Parecer Técnico n.º 26/2021 - SEDUH/GAB/CPA-EIV

COMPLEXO ESPORTIVO DE BRASÍLIA - ARENA BSB

Assunto: 4ª Análise do Estudo Prévio de Impacto de Vizinhança - EIV, relativo ao empreendimento denominado Complexo Esportivo de Brasília - ARENA BSB.

Fig. 02 - Indicação de tachões bidirecionais para coibir conversão à esquerda. Fonte: Anexo 10/substituição - Projeto Funcional de Trânsito - (54210989).

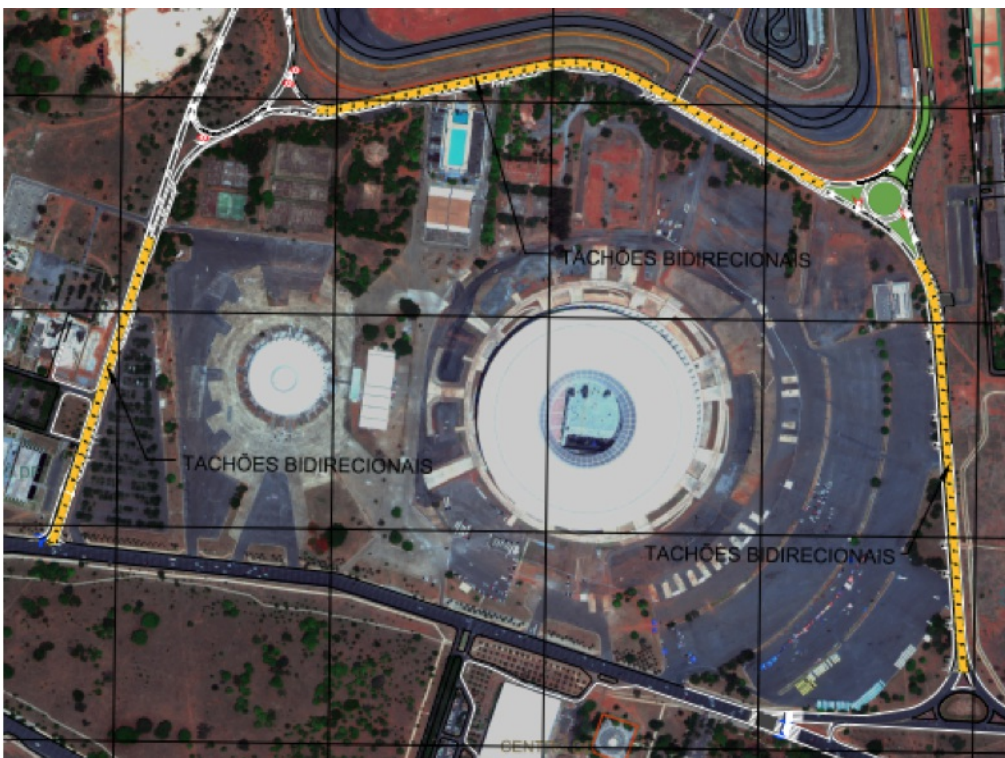
Também foi apresentado projeto funcional (54210989), indicando o mecanismo utilizado para reforçar a proibição de conversão à esquerda.
